Znak postępowania: **IDZ.261.2.16.2023**

Przedmiot zamówienia: **Budowa elektrociepłowni Posada w SPGK Sp. z o.o.**

Informujemy, że w dniach: **08.11.2023 r. ÷ 14.11.2023 r.**

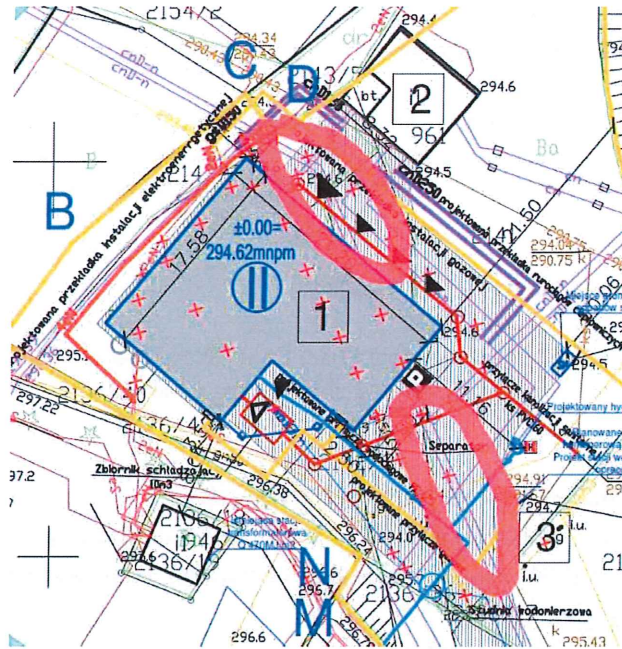
Sieć ciepłownicza pod budynkiem. Prosimy o wyjaśnienia jakie prace należy podjąć z siecią ciepłowniczą na rysunku, czy dany odcinek należy umartwić czy wykonać przekładkę. W przypadku konieczności wykonania przekładki, prosimy o wskazanie nowego przebiegu sieci ciepłowniczej. Ponadto brak danych dotyczących średnicy.

Wskazane przez Wykonawcę czerwoną obwiednią kanałowe sieci ciepłownicze są nieczynne i nie wymagają przekładek. W miejscach, w których kolidują z projektowaną infrastrukturą oraz w obszarach, w których będzie wykonywana projektowana nawierzchnia utwardzona należy je zdemontować.

Według informacji uzyskanych od właściciela nieczynnej sieci, kanał ciepłowniczy najprawdopodobniej wykonany jest (brak dokumentacji) z:

- kształtek typu C przykrytych płytą betonową,
- średnica rurociągów dn 150.
